Keuringsverslag van een elektrische laagspanning- en zeer lage spanningsinstallatie

NIET CONFORM

Straatnaam Kardinaal Cardijnlaan
Huisnummer 38
Busnummer C1
Postcode 2630
Gemeente AARTSELAAR
Land België

Controlebezoek van een oude huishoudelijke elektrische installatie van een wooneenheid bij verkoop op vraag van de verkoper volgens (KB 08/09/2019) - AREI Boek 1- 8.4.2. en 8.2.1. en 4.2.4.3.

Afbeelding schakel- en verdeelbord:

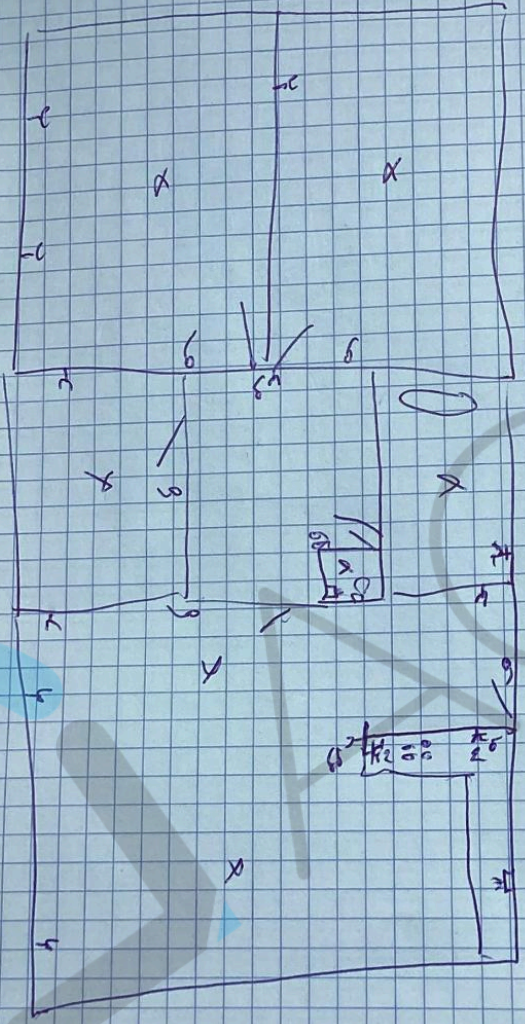
- I5.10 De genaakbare, naakte onder spanning staande delen zijn onvoldoende afgeschermd. (Boek 1 Afdeling 5.1.4. en 4.2.2.3.)
- I5.14 De nominale spanning dient duidelijk vermeld te worden op een oordeelkundig gekozen plaats. (Boek 1 Onderafdeling 3.1.3.3.)

- I6.02 Een algemene differentieelstroombeschermingsinrichting met een nominale stroom (In) van minstens 40A en een gevoeligheid van maximum 300mA is niet geplaatst. (Boek 1 Onderafdeling 4.2.4.3. en 5.3.5.3.a.)

- I7.01 De smeltzekeringhouders of houders van kleine vermogensschakelaars met pennen met een sectie kleiner dan 10mm² zijn niet voorzien van kalibreerelementen. (Boek 1 Onderafdeling 5.3.5.5.A.)
